Deputatie

Besluit

Zitting van 17 september 2026
directie Leefmilieu - dienst
Omgevingsvergunningen (L)
OMV_2025137336_EA

16	2026_DEP_06088	Omgevingsvergunningsaanvraag – BV Argenx – Gent - Vergunning verlenen onder voorwaarden
-----------	-----------------------	--

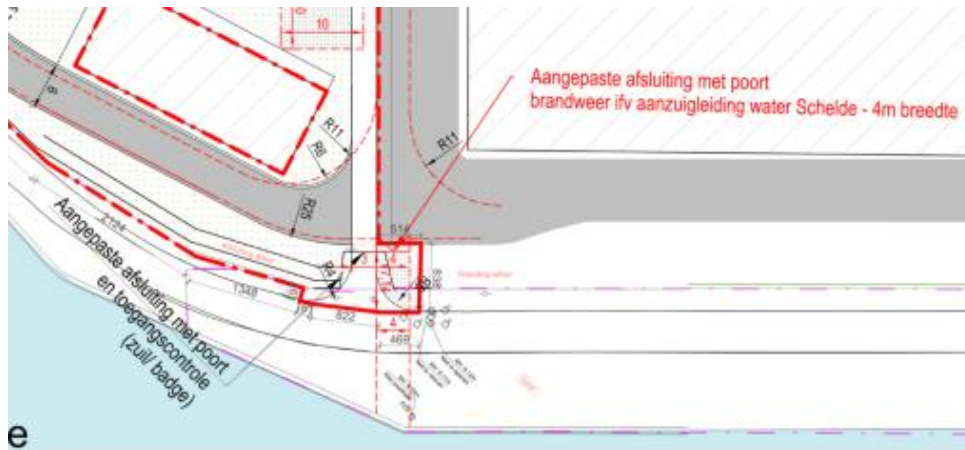
Ter hoogte van de kruising met het jaagpad moet steeds voldoende zichtbaarheid worden gegarandeerd. Beplanting, constructies of andere elementen mogen het zicht niet belemmeren. Op het fiets- en wandelpad moet een duidelijke dubbele pijlmarkering worden aangebracht.

LAST 1 – kosteloze grondafstand voor de aanleg van de ontsluitingsweg

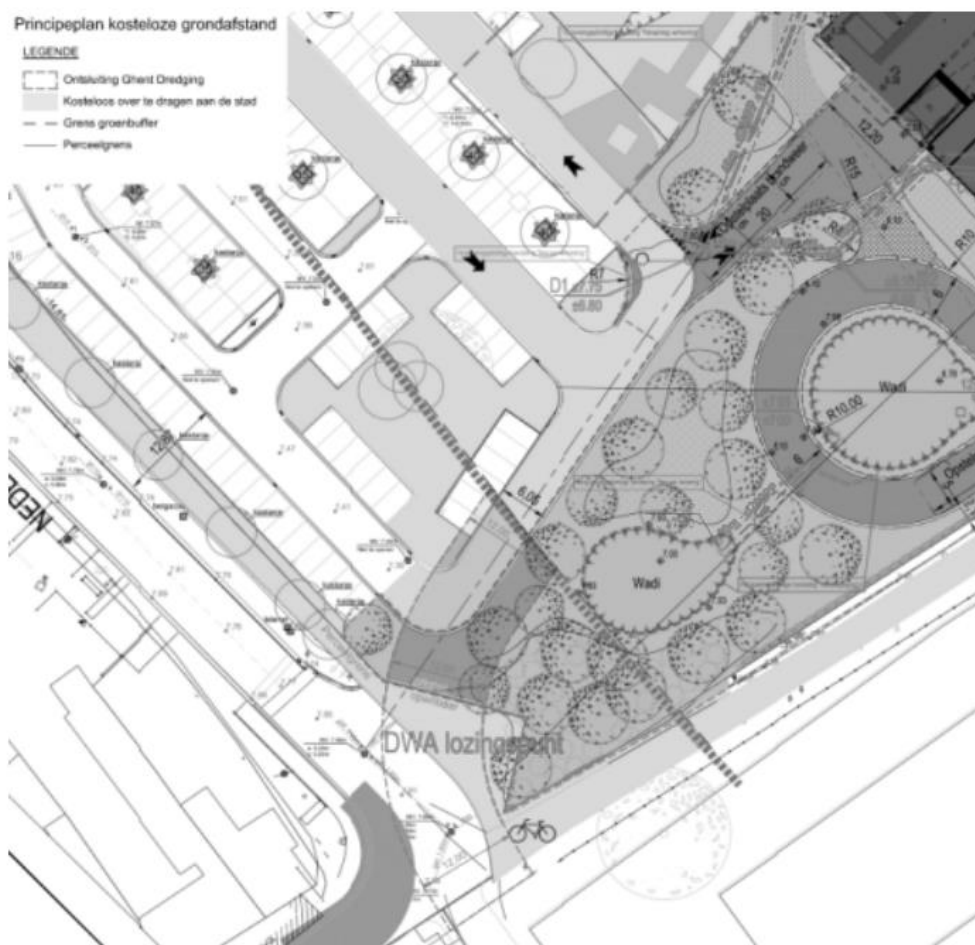
Het gedeelte van de ontsluitingsweg, die binnen de groenbuffer zoals vastgelegd in het gewestelijk RUP valt, moet kosteloos overgedragen worden aan de Stad Gent. Het principeplan van de kosteloze grondafstand is hieronder toegevoegd en is tevens opgeladen als bijlage bij dit advies.

Een definitief landmeterplan met coördinaten wordt op een later moment opgemaakt. Uiterlijk één jaar na de start van de vergunde werken draag je de grond kosteloos over aan de Stad Gent. De Stad Gent staat nadien in voor de aanleg van de openbare weg vanaf het kruispunt Nederwijnaarde/Nieuwescheldestraat tot aan de grens van de groenbuffer. De Stad Gent controleert het plan van grondoverdracht (zie hoger) zowel digitaal als op het terrein alvorens de definitieve oplevering kan plaatsvinden. Eenmaal het plan van overdracht conform verklaard is, ben je verplicht de prekadastratie (= voorafgaande perceelsidentificatie) ervan aan te vragen.

Beleidskader en maximaal toegelaten parkeeraanbod

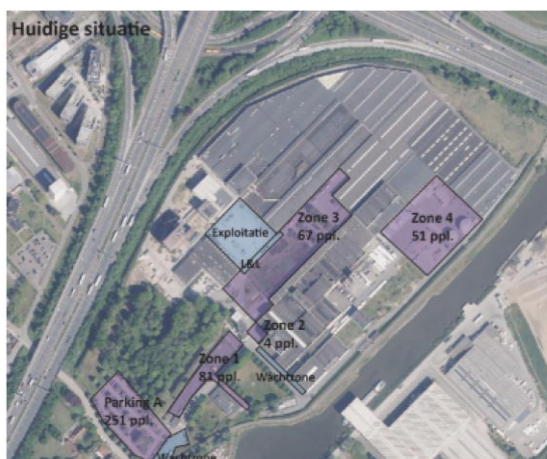
Voor de volledige Alinso-site geldt, op basis van de kennisneming door het college van burgemeester en schepenen in 2017 van het masterplan, een principieel maximaal toegelaten parkeeraanbod van 700 autoparkeerplaatsen. Het college heeft daarbij expliciet bepaald dat het masterplan steeds samen moet worden gelezen met het gecoördineerd advies van de stadsdiensten, dat als bijlage bij deze collegebeslissing werd gevoegd. In dit gecoördineerd advies wordt uitdrukkelijk uitspraak gedaan over het parkeerregime voor de volledige site. In dit advies wordt het beperken van het aantal parkeerplaatsen benoemd als een sturend instrument binnen het mobiliteitsbeleid voor de Zuidelijke Mozaïek. Daarbij wordt expliciet gesteld dat deze beperking geen beperking inhoudt op het aantal tewerkstellingsplaatsen, maar een bewuste keuze is om de mobiliteitsimpact te beheersen en de verdere ontwikkeling van de site mogelijk te maken.

Deze beleidskeuze is onderbouwd vanuit de bredere mobiliteitsproblematiek in de Zuidelijke Mozaïek. Onderzoek van het Vlaams Verkeerscentrum toont aan dat deze zone bij volledige ontwikkeling van alle geplande projecten dreigt vast te lopen, met verzadigingsgraden op het hoofdwegennet (E17 en E40) die richting 100 % evolueren. Om deze effecten te milderen, zonder de economische ontwikkeling in vraag te stellen, werd gekozen voor een reductie van 10 % van het aantal toegelaten parkeerplaatsen ten opzichte van het minimum volgens de stedelijke parkeerrichtlijnen. Dit principe werd eerder toegepast op het Eiland Zwijnaarde en wordt consequent doorgetrokken naar de Alinso-site.

Toegepast op de Alinso-site leidt deze benadering, rekening houdend met de toegelaten activiteiten en de verhouding tussen arbeidsintensieve en arbeidsextensieve functies, tot 697 parkeerplaatsen, afgerond 700 parkeerplaatsen. Bovenop dit aantal kan, zoals expliciet vermeld in het gecoördineerd advies, slechts een zeer beperkte bijkomende capaciteit worden toegestaan om de ploegenarbeid van het bedrijf Exelto te ondersteunen. Tijdens het overleg van 15 januari werd deze bijkomende marge vastgelegd op 15 parkeerplaatsen.
